**SUPERINTENDENCIA DE INDUSTRIA Y COMERCIO
DIRECCIÓN DE NUEVAS CREACIONES**

ASUNTO	Radicación	11-075848
	Trámite	003
	Evento	001
	Actuación	519
	Oficio	
	Folios	3

Título de la solicitud: "Herraje mejorado para muebles" (Fl. 1).

Figura 1 comparación entre las características técnicas esenciales con las del estado de la técnica

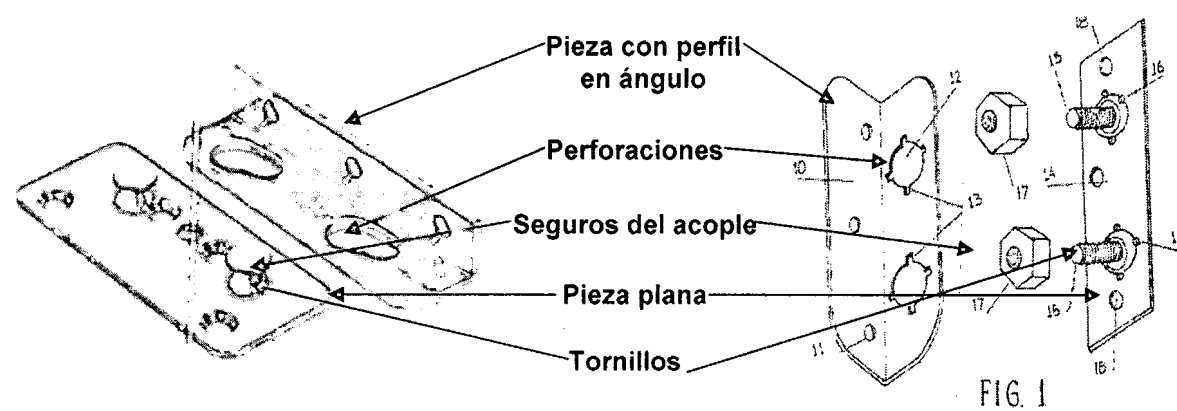
Características esenciales	D1
Herraje para cama caracterizado por	Herraje para cama caracterizado por
Una pieza (10) con perfil en ángulo que contiene una serie de perforaciones (12) en una de sus aletas.	Una pieza con perfil en ángulo que contiene una serie de perforaciones en una de sus aletas (Ver figura 1).
Una pieza (14) plana que contiene unos tornillos remachados.	Una pieza plana que contiene unos tornillos remachados (Ver figura 1).
Los tornillos de la pieza (14) se acoplan con las perforaciones (12) de la pieza (10). Este acople es asegurado o complementado con las tuercas (17).	Los tornillos de la pieza con perfil en ángulo se acoplan con las perforaciones de la pieza plana. Este acople es asegurado o complementado con la cabeza de los tornillo de la pieza plana (Ver figura 1).

Como se puede observar en la tabla anterior, las características esenciales presentadas en la reivindicación 1 habían sido divulgadas previamente en el documento D1, el cual enseña un herraje para cama, compuesto por una pieza con perfil en ángulo, que en una de sus aletas contiene una serie de perforaciones, las cuales se acoplan a los tornillos remachados de otra pieza plana. Este acople es asegurado por la cabeza de los tornillos (ver figura 1).

La cabeza de los tornillos del documento antecedente es un equivalente técnico de las tuercas (17) del producto presentado en la solicitud, ya que ambos cumplen la función de impedir que los tornillos remachados de la pieza plana, se salgan de las perforaciones de la pieza con perfil en ángulo. Debido a que ambos elementos cumplen la misma función y no se aporta una ventaja técnica frente al estado de la

técnica, las tuercas (17) no dan novedad al producto reclamado. Cabe aclarar que el artículo 81 de la decisión 486 establece que toda nueva configuración de elementos debe aportar alguna utilidad, ventaja o efecto técnico que antes no se tenía.

En consecuencia, la reivindicación 1 carece de novedad de acuerdo a lo divulgado en el documento D1.

Por su parte, las ranuras (13) de las perforaciones (12) y los salientes (16) de la pieza (14) presentados en las reivindicaciones 2 y 3, no se encuentran en el estado de la técnica y por lo tanto son las características que dan novedad al producto. Se sugiere al solicitante incluir estas características en la reivindicación 1, junto con las ya incluidas en la misma.
